Søknad om endring av gitt tillatelse for planlagte tiltak på eiendom med gnr.132/bnr.35, 36 og 71 på Utkilen i Austrheim kommune

Søknad om endring

Situasjonsplan

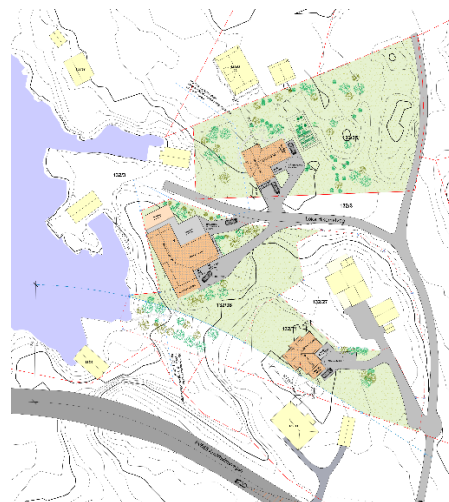
De største endringene på situasjonsplanen er knyttet til forbedring av tilkomstsituasjonen for hus 1 og hus 2, og dette har igjen ført til flere muligheter for utforming og plassering av boligene enn tidligere.

Hus 1 ligger ikke lenger parallelt med eiendomsgrensen mot sjø, og endret tilkomst har muliggjort garasjeløsning i kjeller i stedet for tidligere vist garasjebygg mot sør. Endringene har også medvirket til et noe kortere bygg enn tidligere.

Hus 2 er flyttet lenger øst på tomten, og ligger nå orientert med langfasaden mot nord-vest. Endret tilkomstsituasjon har gjort løsningen for dette huset mye bedre enn slik forholdene var ved tidligere omsøkt tiltak.

Hus 3 er flyttet nærmere felles tilkomstveg (sjøvegen), og dermed lenger bort fra eiendomsgrensen mot eksisterende bolig på gnr.132/bnr.63.

Hus 1 – Eiendom med gnr.132/bnr.36

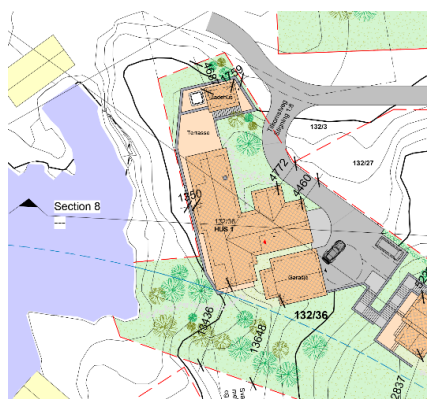
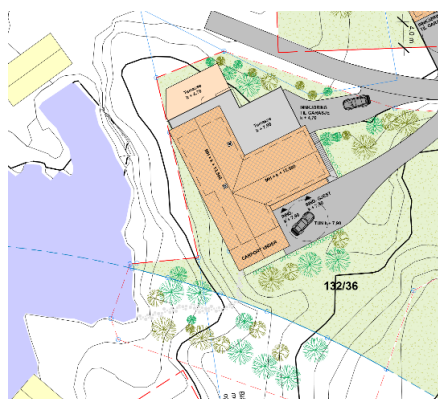
Huset er trukket lenger nord på tomten, og bygningen har blitt noe bredere enn tidligere. Det blir mindre press/belastning i området sør-øst på tomten, der det tidligere var planlagt garasje og biloppstillingsplass for hus 2. Terrasseløsningen er endret, og badehuset er nå integrert i husets underetasje.

FASADE MOT NORD

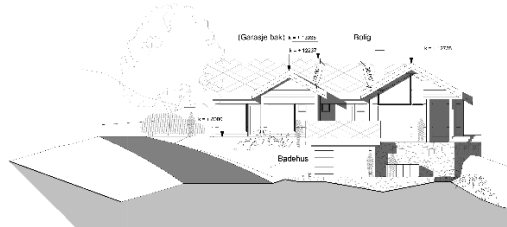
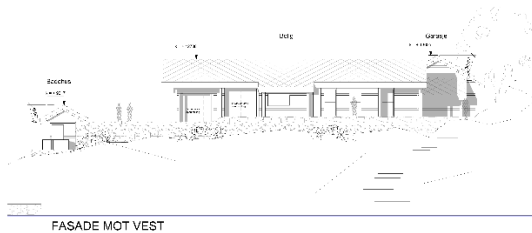
Huset beholder mer eller mindre sitt opprinnelige fasadeuttrykk mot sjøen (vest), der intensjonen er at huset skal fremstå med én etasje (+ loft). Tidligere var nordre del av stuen løst med et par trinn ned i retning mot badehuset, mens nåværende hovedetasje er uten nivåforskjell, og har fått en underetasje som rommer garasje, inngang, verksted, bod og badehus. Bruksarealet (BRA) for huset har økt, men dette skyldes i hovedsak etablering av underetasje/kjeller.

Bruksareal (BRA) for hus 1 var ved søknad om rammetillatelse på BRA = 189,7m², mens det nå ved søknad om endring av gitt tillatelse er på BRA = 527,8m². Til sammenligning så har hovedetasjen/boligetasjen på nåværende hus et bruksareal på 209,0m² inkl. carport, så forskjellen på hvordan husets størrelse oppfattes, mener vi er noenlunde det samme som før. Som nevnt så er det utnyttelse av kjellerareal til garasje mm. som utgjør den store arealforskjellen. Når det gjelder øverste møne, så ligger dette ca. 0,5m høyere enn møne på tidligere garasje (maks. møne før = 13,03moh / maks. møne nå = 13,56moh).

Hus 2 – Eiendom med gnr.132/bnr.71

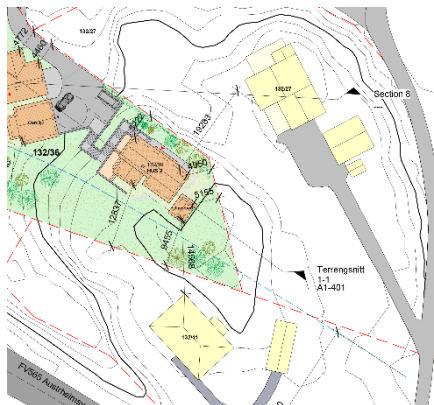
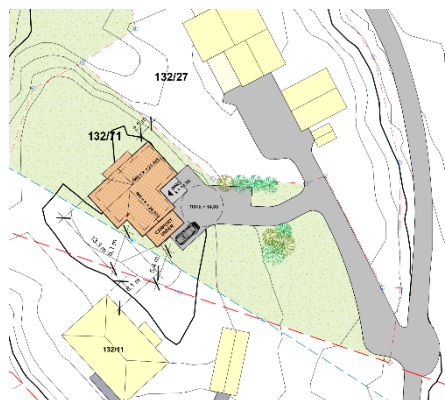
Huset er trukket et godt stykke lenger øst i forhold til tidligere, og bygningen ligger nå med hovedfasaden mot nord-vest, til forskjell fra opprinnelig gavlmotiv. Med ny adkomstsituasjon slipper man tidligere planlagt parkering på nedsiden av tomten, og trapp opp til huset. Huset er nå løst som tilgjengelig bolig med carport og parkering like ved inngangen.

Maks. mønehøyde er økt i forhold til tidligere, men vår vurdering er likevel at forhold til nærmeste nabo mot sør (bnr.11) og i nord (bnr.27), er bedre med den nye situasjonen enn slik det var tidligere. (Maks. møne før = 20,84moh / maks. møne nå = 21,48moh).

Hus 3 – Eiendom med gnr.132/bnr.35

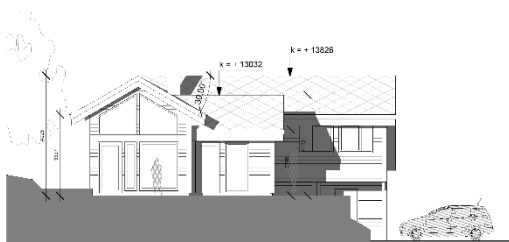
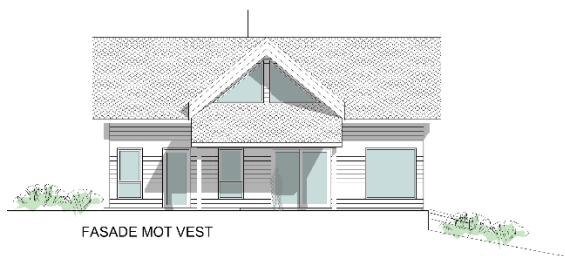
Den nye situasjonen viser at huset er trukket lenger sør enn tidligere vist plan. Bygningen ligger nå med hovedfasaden mot sør-vest, i stedet for opprinnelig oppsett der huset var planlagt satt inn i eksisterende skråning langs felles grense mot bnr.63. Vår vurdering er at situasjonen blir mer åpen og luftig nå, enn den opprinnelige planen for huset – både mtp. utforming og plassering.

Det «nye» huset er planlagt med garasje i underetasje og carport på siden.

Maks. mønehøyde er redusert i forhold til tidligere, og dette sammen med ny plassering av huset lenger sør, gjør at vår vurdering av forholdet til nærmeste nabo i nord (bnr.63), er bedre med den nye situasjonen enn slik det var tidligere. (Maks. møne før = 13,82moh / maks. møne nå = 13,23moh).
